改善箇所説明図

チェックバルブ
(逆止弁)

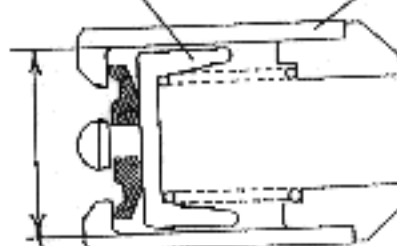
基準不適合発生箇所

〔ボデー内径寸法の小さいものがあり、
当該バルブ内の部品（作動弁）が作動
しなくなるおそれがある。〕

全車両、当該バルブを内蔵した
負圧ホースを良品と交換する。

識別：負圧ホースのチェックバルブ
部へ白ペイントを塗布する。

負圧ホース

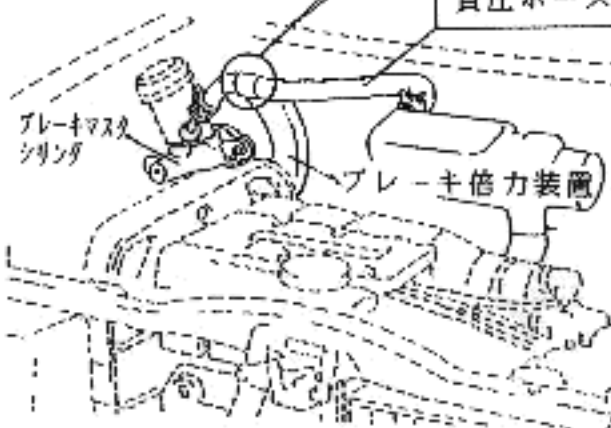
注： 内は交換部品を示す。
